Porsche Carrera Cup France 2022

Note Technique 21/2022

POSITIONNEMENT FAISCEAU CAPTEUR AAC

Banc #1 (coté gauche du véhicule) :

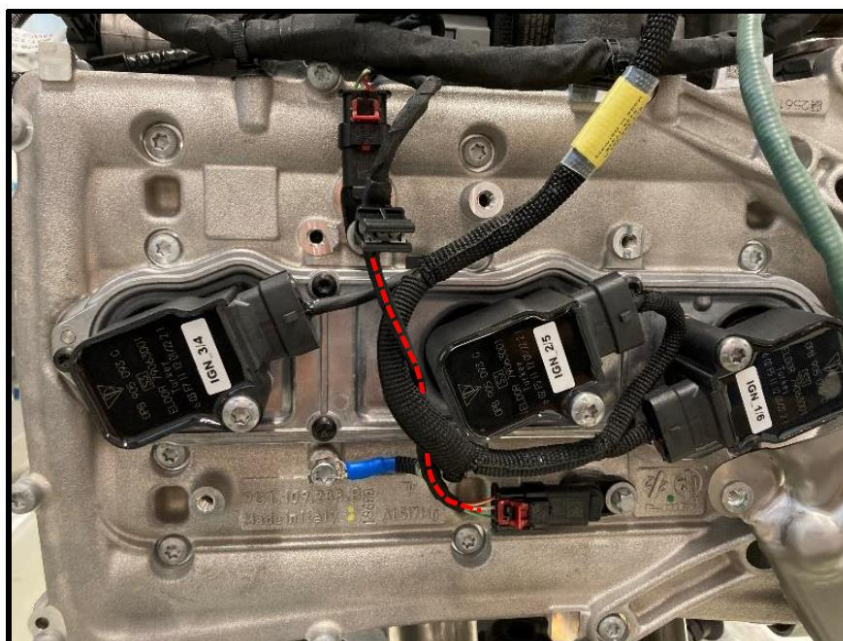
Porsche Motorsport vous informe qu'avant la prochaine utilisation de votre véhicule, le positionnement du faisceau de capteur d'arbre-à-cames doit être contrôlé et changé. Le repositionnement est destiné à éviter tout frottement entre le faisceau du capteur et la bobine d'allumage. The faisceau doit être repositionné comme illustré dans les images ci-dessous :

Retirer le capteur d'AAC en partant de l'avant puis sous le fil des bobines d'allumage 1 et 2, puis le positionner au-dessus de celui-ci afin que les protections de chaque câble reposent l'une sur l'autre.

Banc #2 (coté droit du véhicule) :

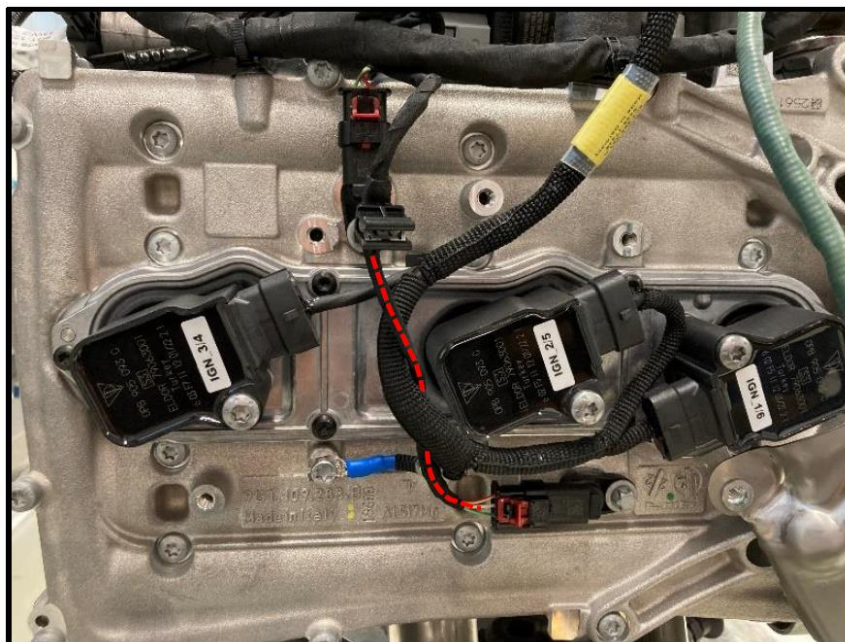
Déplacer le clip de bord de tôle sur la partie renforcée de la protection thermique.

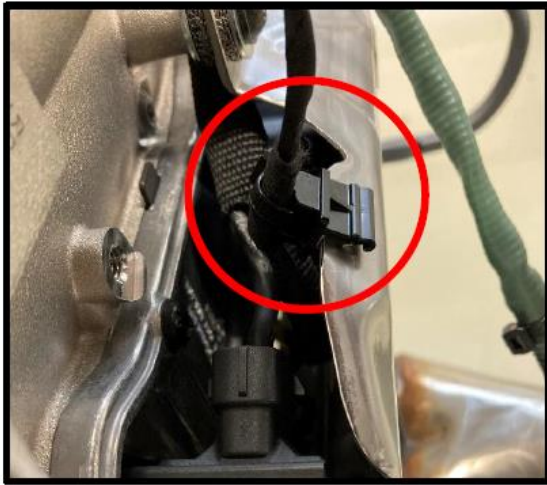
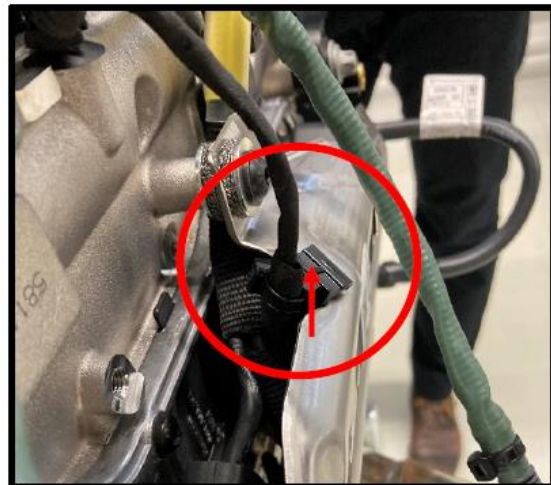
Cylinder bank 2 (in driving direction right):

Move the edge clip to the recess in the heatshield.
